大間原子力発電所審査資料	
資料番号	OM1-CA148-R01
提出年月日	2021年7月1日

大間原子力発電所  
基準津波策定のうち地震による津波について  
(コメント回答)

2021年7月1日  
電源開発株式会社

## 基準波源モデル①-1 (7/13) : 日本海溝・千島海溝島弧会合部における大きなすべりの発生可能性 (1/6)

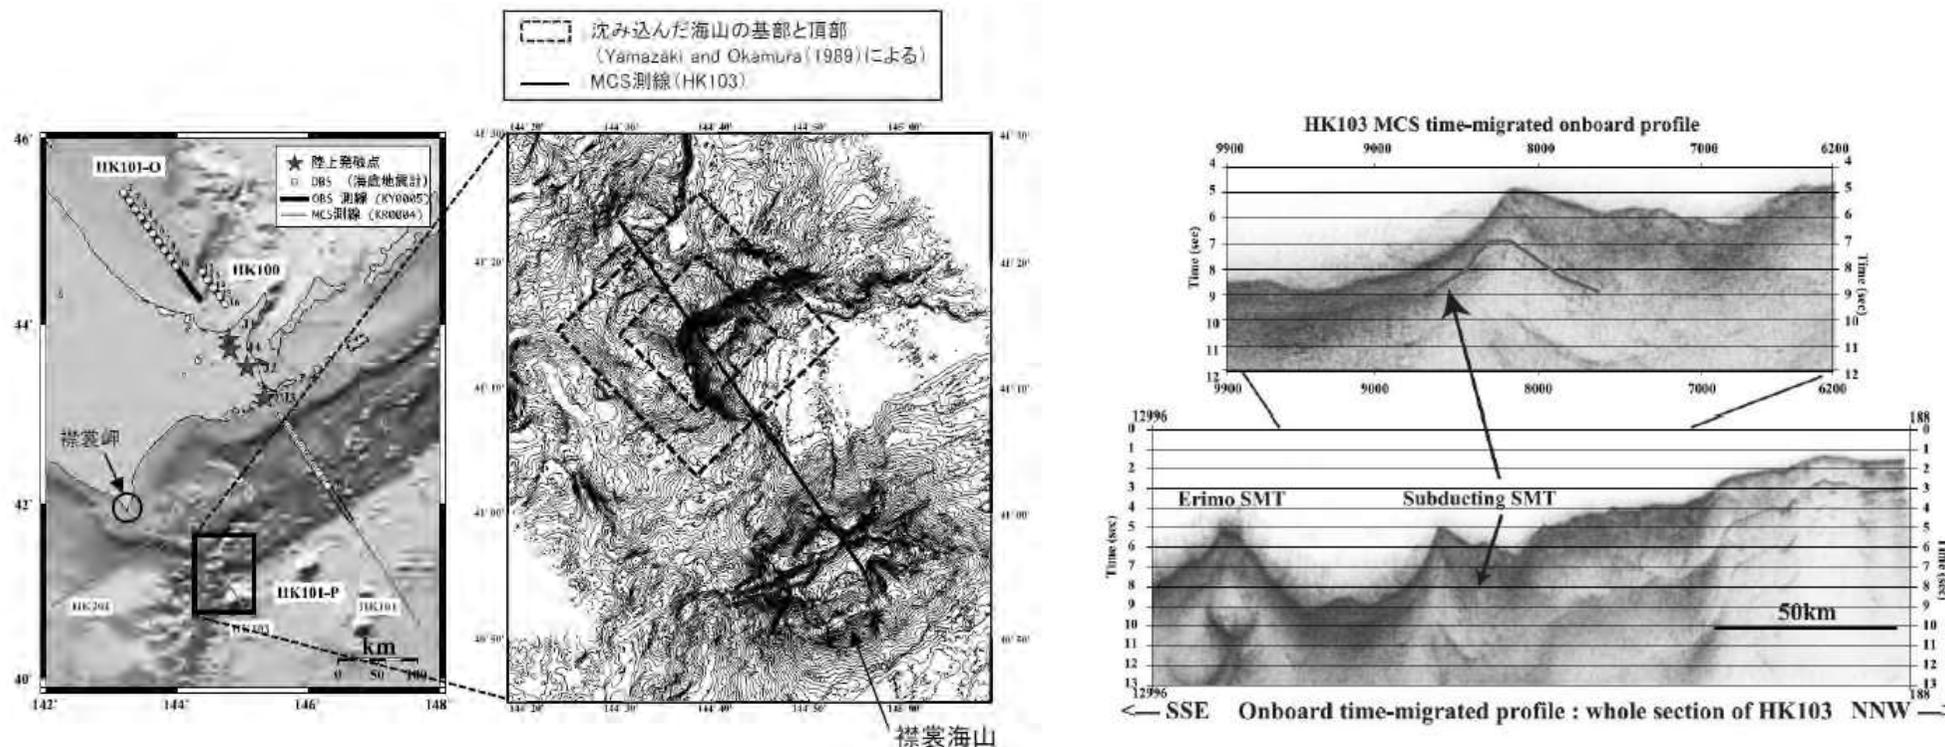
コメントNo.S5-43

- 襟裳岬沖の海溝軸海側には襟裳海山が存在し、その陸側斜面下には、地磁気異常から沈み込んだ海山が存在するとされている。  
Yamazaki and Okamura (1989) <sup>(114)</sup> による
- 襟裳海山周辺を対象としたマルチチャンネル反射法探査、海底地形精査・地磁気・重力異常探査を実施し、海底地形図（下：中央図）、襟裳海山及び沈み込む海山直上を北西-南東に横切るMCS処理記録（下：右図）から、沈み込む海山を明瞭にイメージングされている。  
木戸ほか (2002) <sup>(115)</sup> による
